**CCR-VIA -- COMITATO DI COORDINAMENTO REGIONALE PER LA
VALUTAZIONE D'IMPATTO AMBIENTALE**

Giudizio n° 2887 del 27/03/2018

Oggetto Aumento di potenzialità produttiva di impianto esistente

Verifica Assoggettabilità a VIA
Ampliamento potenzialità produttiva di impianto esistente

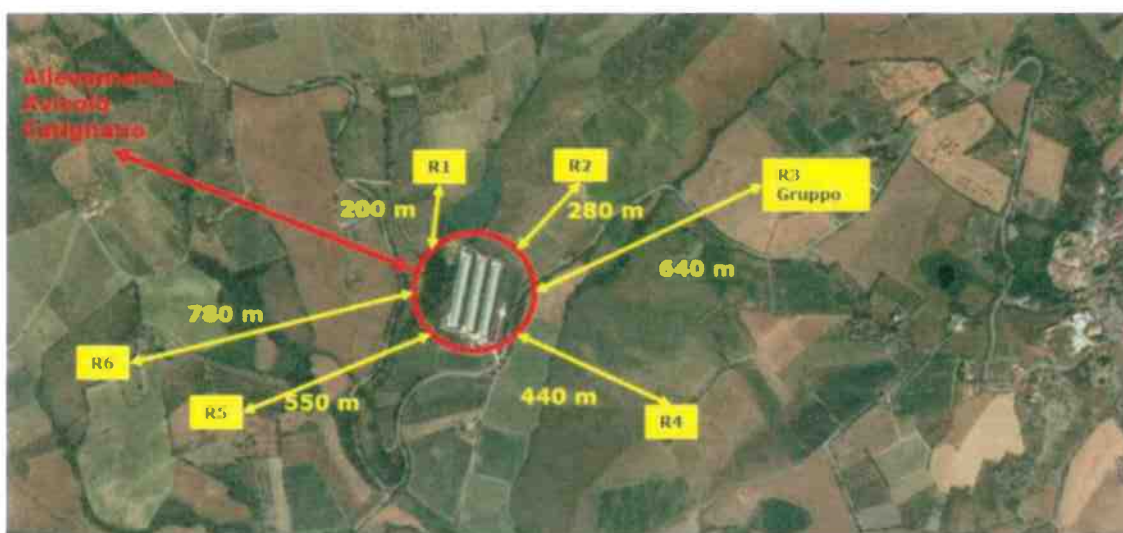
In ottemperanza alla richiesta 4) del CCR-Via: "Per la quantificazione delle emissioni di NH₃ e polveri provenienti dai capannoni di allevamento, si invita la Ditta, sulla base del numero effettivo di capi di cui al punto 1, a fare il calcolo prendendo a riferimento il valore delle BAT-AEL previsti nelle BAT Conclusions per

gli allevamenti emanate a febbraio 2017 e che per l'ammoniaca è posto pari a 0,13 kg NH₃/posto animale/anno" il Tecnico ha pubblicato tra la documentazione integrativa la relazione "Emissioni nell'aria di ammoniaca proveniente da ricovero zootecnico per galline ovaiole" in cui, attestato che il numero effettivo di capi anno è 47100, calcola il valore emissivo di NH₃ in base al fattore 0,13 Kg/capo/anno (valore riportato nel Documento della Commissione UE del 15 Febbraio 2017 riguardante le migliori tecniche disponibili BAT per gli allevamenti intensivo di pollame o di suini)

$$\text{NH}_3 = 0,13 \times 47100 / 1000 = 6 \text{ ton/anno}$$

In merito alle polveri il tecnico non ha effettuato una nuova valutazione, tuttavia, contattato per le vie brevi ha inviato una nota esplicativa nella quale ha affermato che il documento BAT conclusion di Febbraio 2017 non riporta uno specifico valore per le polveri, pertanto conferma il dato già presentato nello Studio Preliminare Ambientale, ovvero

$$\text{polveri emesse} = 0,06 \times 47100 / 1000 = 2,8 \text{ ton/anno}$$
